改善箇所説明図

改善の内容

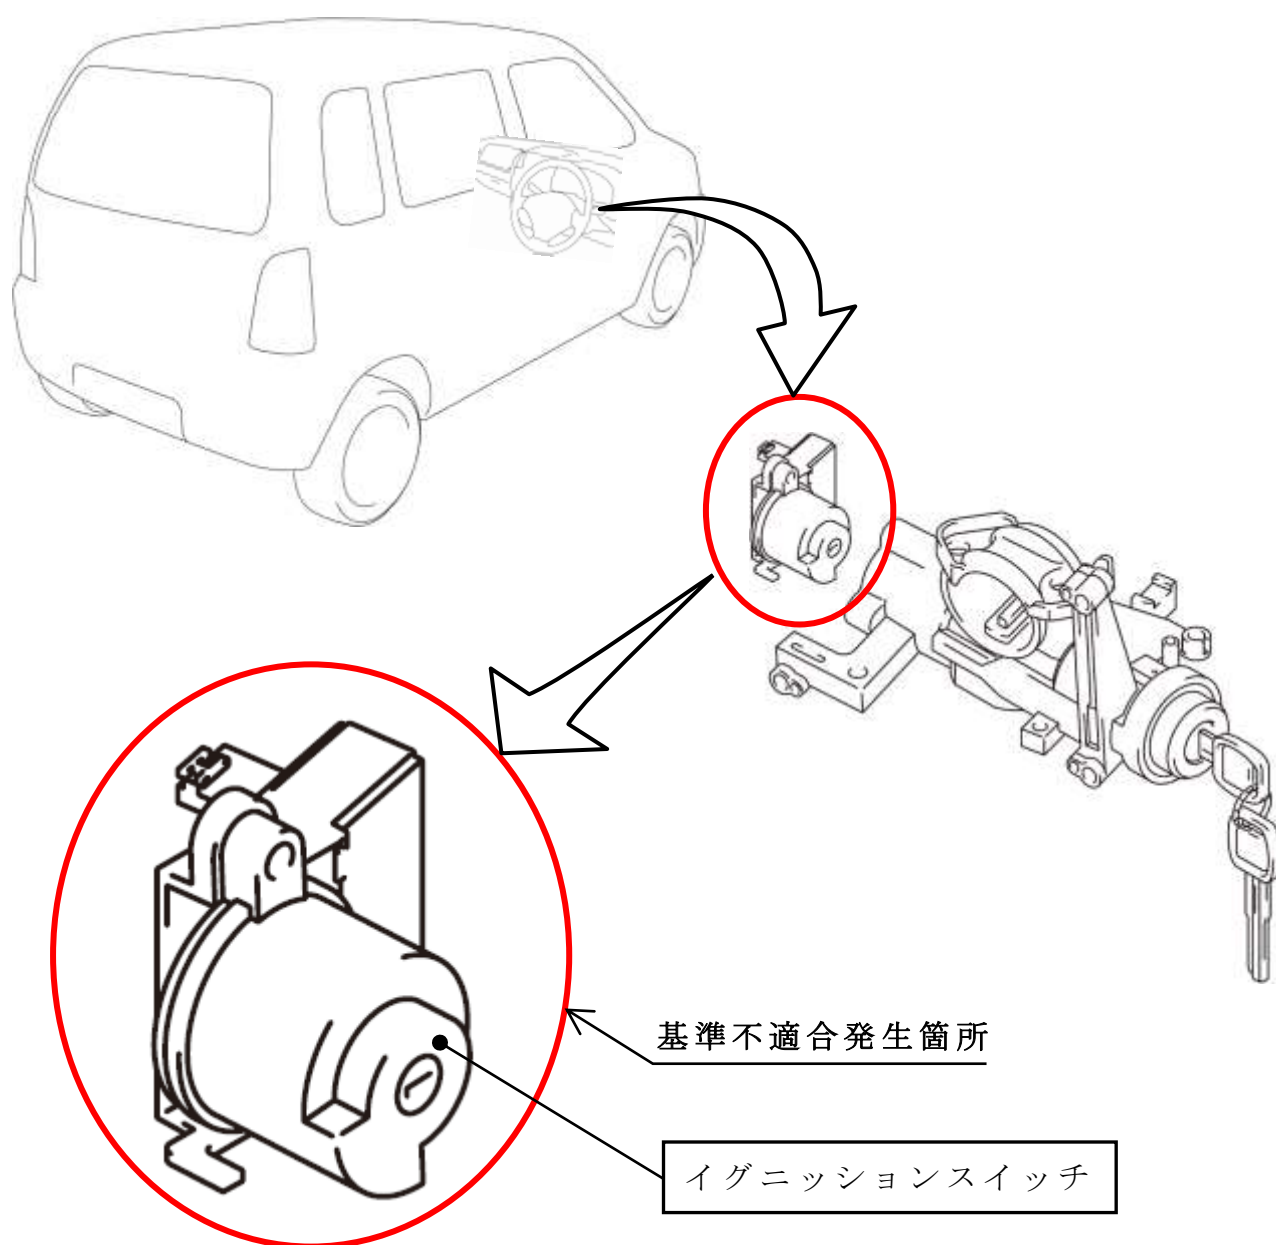
イグニッションスイッチにおいて、接点部に使用するグリスが不適切なため、可動接点が固定接点から離れる際のアーク放電の熱によりグリスが炭化することがある。そのため、そのまま使用を続けると、グリスの絶縁性の低下と可動接点の摩耗による金属粉の堆積により接点間が導通し、発熱することでグリスが発煙し、最悪の場合、火災に至るおそれがある。

全車両、イグニッションスイッチを対策品と交換する。

識別：ID プレートに緑色のシールを貼付する。
